OGOLNE

OKNA-DRZWI

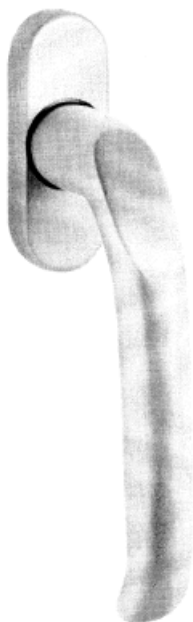
Mocowanie sciagu **742717**: sruby nie dolaczone w zestawie ; srube **746201** i nakretka **746202** nalezy zamawiac oddzielnie.

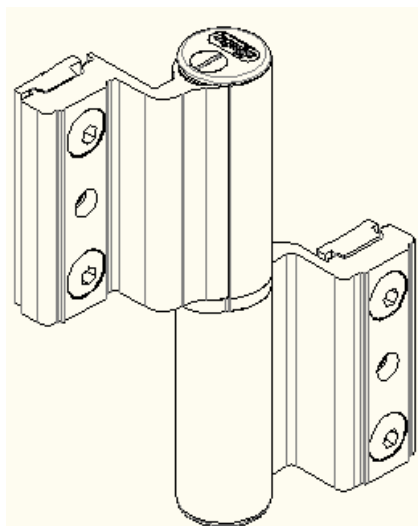
Nowa klamka z osia kwadratowa 742998 (zastepuje klamke z nozycami). W ten sposob klient moze zastosowac wlasny model klamki (wiekszy wybor form) (dostepne Flandria/Cover)

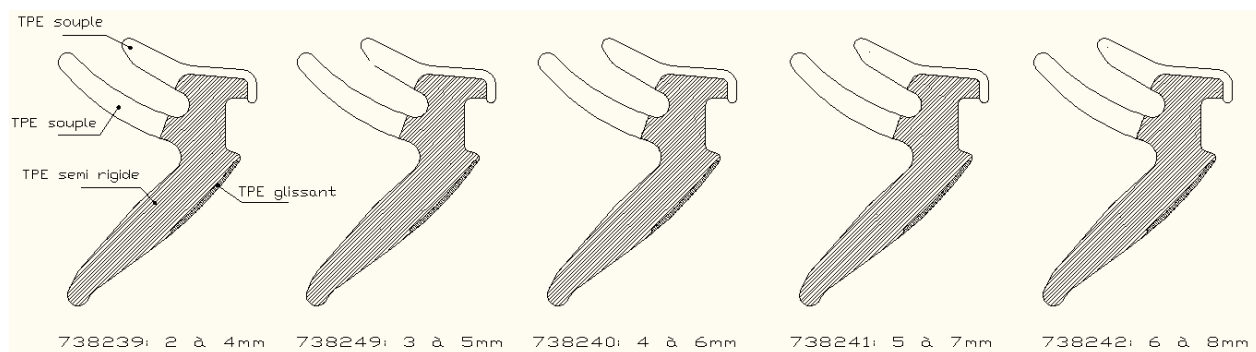
Nowy model zawiasu regulowanego o wiekszej nosnoscii do drzwi balkonowych 743036 (moze zastepowac 742786 – do wyboru) (dostepny Flandria/Cover)

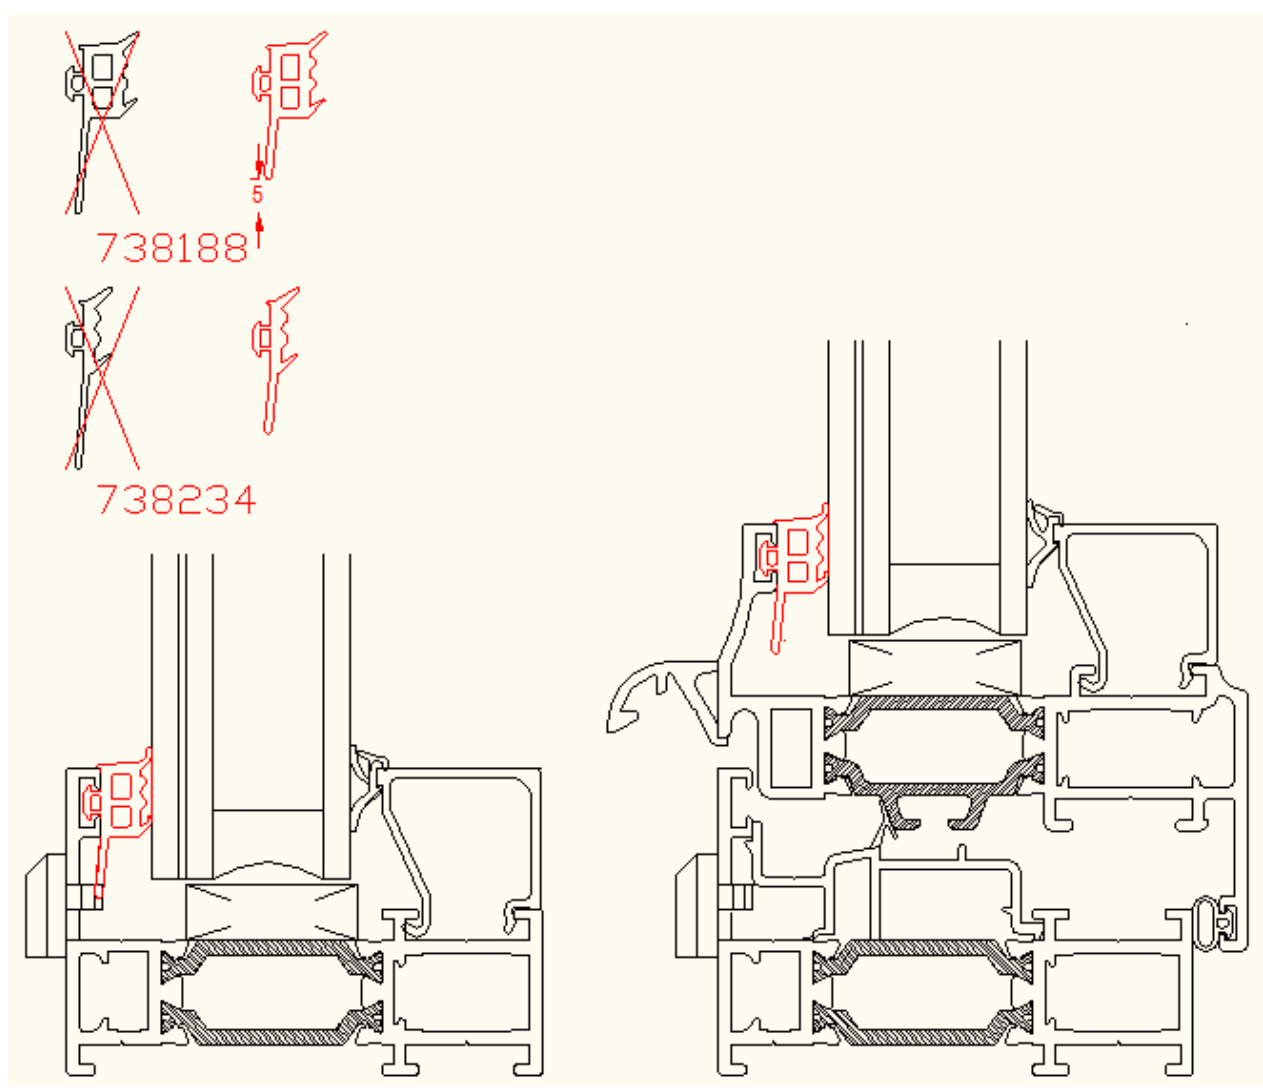
Korekta gabki izolacyjnej, zastępujemy 738206 (8x30) przez 738233 (8x25). (dostępny Flandria/Cover)

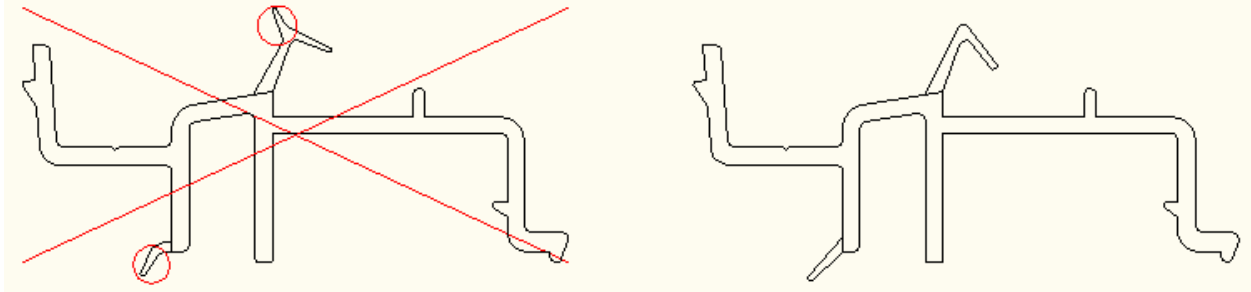
Modyfikacja uszczelki przyszybowej 738188 i 738234 (dostępne Flandria/Cover)

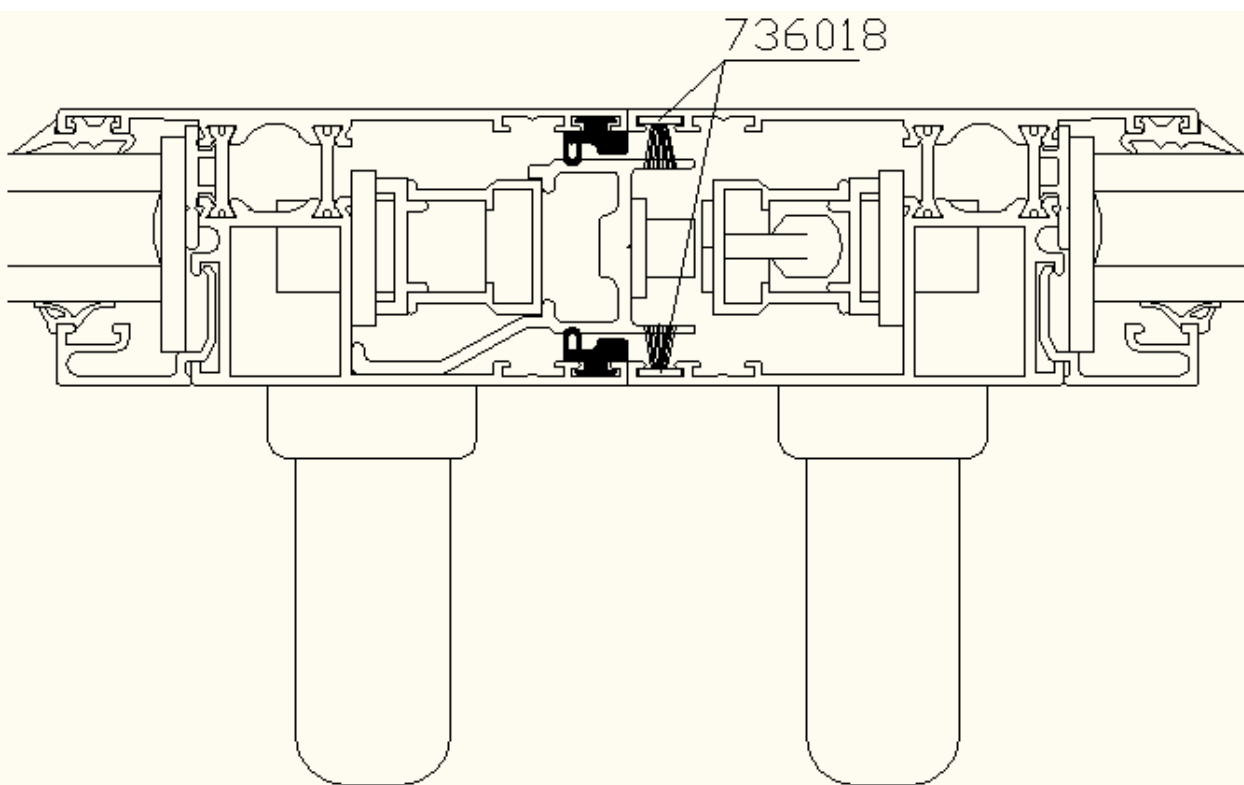
Modyfikacja uszczelki centralnej PCV 738189, modyfikacje partii miekkiej poprawia szczelnosc (dostepne
pazdziernik2014)
